**ГОСТ**  
**11018—**  
**2011**

# **КОЛЕСНЫЕ ПАРЫ ТЯГОВОГО ПОДВИЖНОГО СОСТАВА ЖЕЛЕЗНЫХ ДОРОГ КОЛЕИ 1520 ММ**

Изменение № 1 ГОСТ 11018—2011 Колесные пары тягового подвижного состава железных дорог колеи 1520 мм. Общие технические условия

Рисунок А.1 — Схема статического уравновешивания колесной пары»

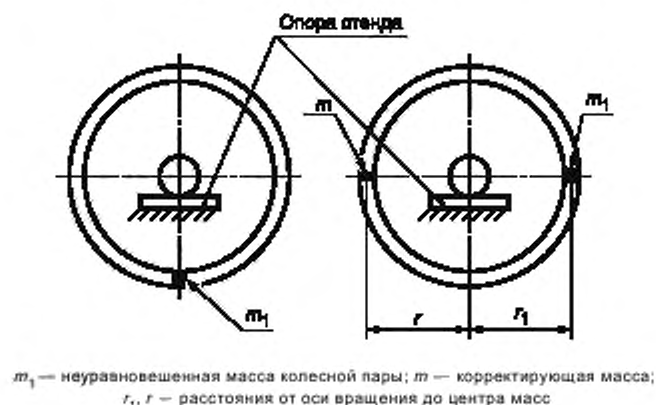
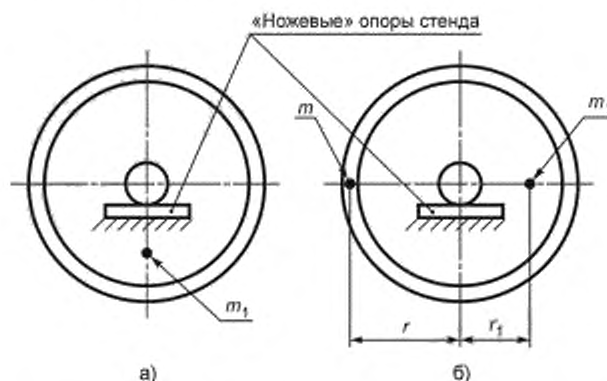
Вычисленный по формуле (A.1) остаточный статический дисбаланс сравнивают с допустимыми значениями по 4.2.2.14, 4.3.10, 4.3.11, 4.3.13.

При превышении допустимого значения остаточного статического дисбаланса колеса, колесного центра или колесной пары их подвергают дополнительной местной обточке или прикрепляют корректирующую массу с последующей повторной проверкой.
